VILLE DE NICOSIE

BIBLIOTHÈQUE
Archives

Nicosie le 6 Décembre 1924

Monsieur l'Architecte en chef.

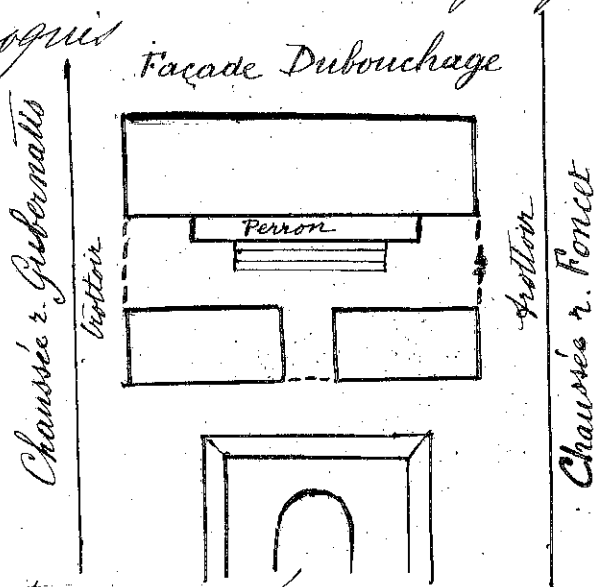
Il semble que le parti tout indiqué, puisqu'il respecte parfaitement la physionomie actuelle du jardin, serait de fermer (par une simple barrière comme celle qui court tout le long des pelouses) la grande allée parallèle à la

facade (on donne le perron) à ses
 deux extrémités (trottoir rue Foucet et
 trottoir rue Gubernatis) et la petite
 allée dans l'axe du bâtiment, par
 où on y accède à son extrémité sur
 l'allée du Boulevard.

Pour plus de clarté, je joins ici
 un croquis

Les parties marquées en rouge désignent
 les barrières proposées. On pourrait y
 réserver un petit portail à serrure pour

le cas de besoin.

Façade Dubouchage

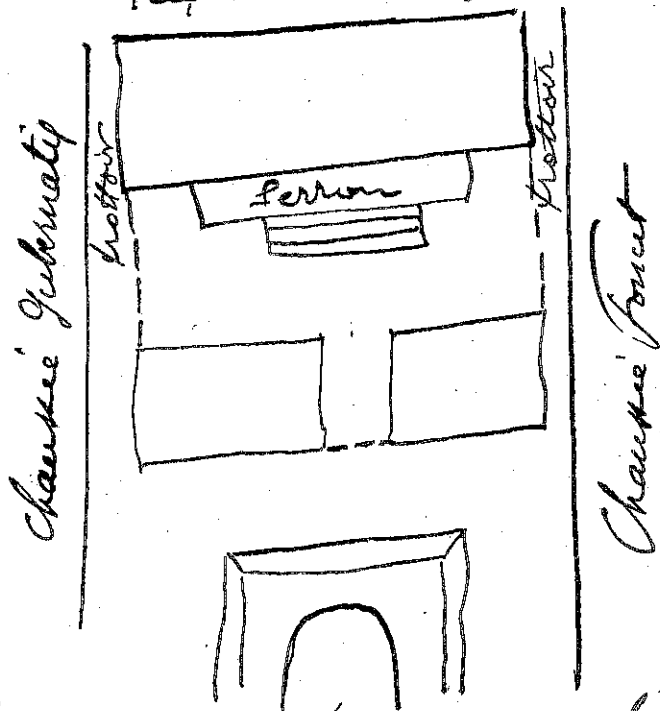
Il semble que le parti tout
indiqué fût qu'il respecte parfaitement
la physionomie actuelle du jardin
serait de fermer (~~de~~ ^{par une} simple

barrière comme celle qui court tout le long des pelouses) la grande allée parallèle à la façade (où donne le porrou) à ses deux extrémités (trottoir rue Fouc et trottoir rue gubernatis) et la petite allée dans l'axe du bâtiment, par où on y accède, à son extrémité sur l'allée du vestibule.

Pour plus de clarté je joins ici un croquis.

Les parties indiquées en rouge désignent les barrières proposées. On pourrait y réserver

un petit portail à Ferrure pour besoin.
